【Q1】最近、ALC 等の下地を現場で取り付けることがNGで、工場にて取り付けるよう指示されることが多くなっています。これは現場での取付けにはできないのでしょうか？

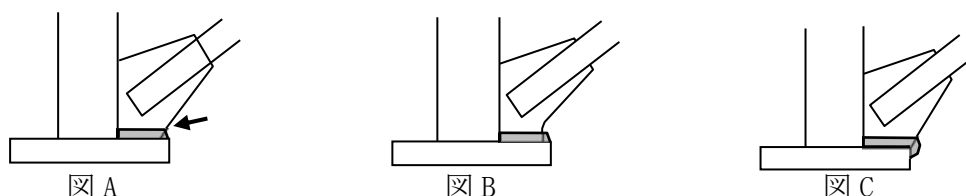
【Q7】 H形鋼材の下記サイズの使用は問題ありませんか。

H-100×50×5×7 H-125×60×6×8 H-582×300×12×17 H-912×302×18×34

【A】 ・添付資料(2)を参照してください。

・表の内容は、使用数量、市況によって変わるので、問い合わせるのが確実。

- ・ SM, SN 材はロール発注必要(納期 2~3 か月)
- ・ 納期は FAB が発注してからの日数である点に注意
